Afastamento de Torres I

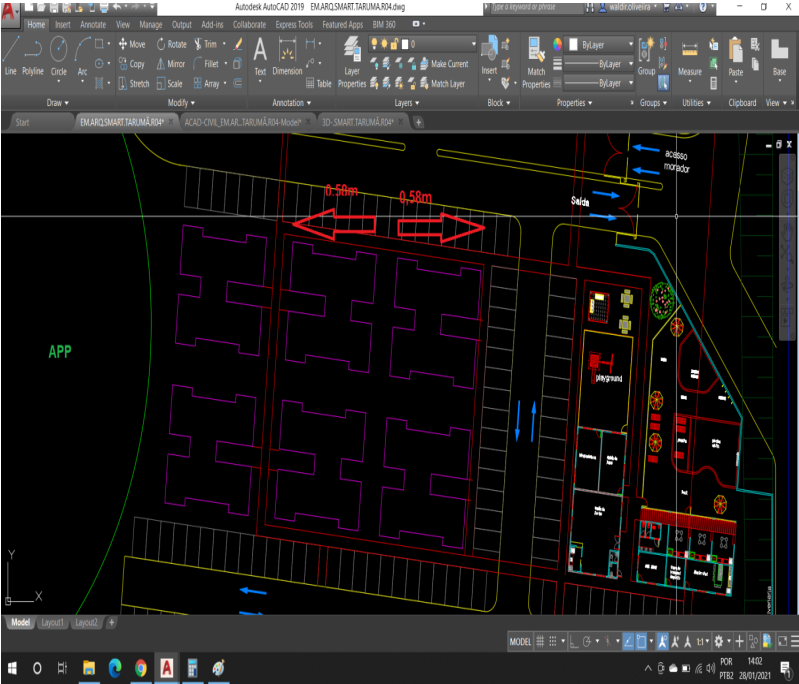
Descrição	Tipo	Fase
Diante da diretriz da Engenharia da Capital e da Caixa sobre o afastamentos das torres dos taludes, e após análise da Terraplanagem enviada em 25-01, identificamos que as torres tem de ser afastadas em 0,58m do talude para atender a diretriz. Haja visto que temos a APP a esquerda das torres, é possível realizar esse afastamento?	Consulta de Informação	Marco 1
Prioridade	Abertura	Categoria
Crítica	2021-01-28T18:05:15+00:00	None
Disciplinas Responsáveis	Vencimento	Sub-Categoria
Arquitetura	2021-02-11T14:00:00+00:00	None
Usuários Responsáveis	Autor	Local
contato@duettoarq.com.br	bruno@chaconengenharia.com	None
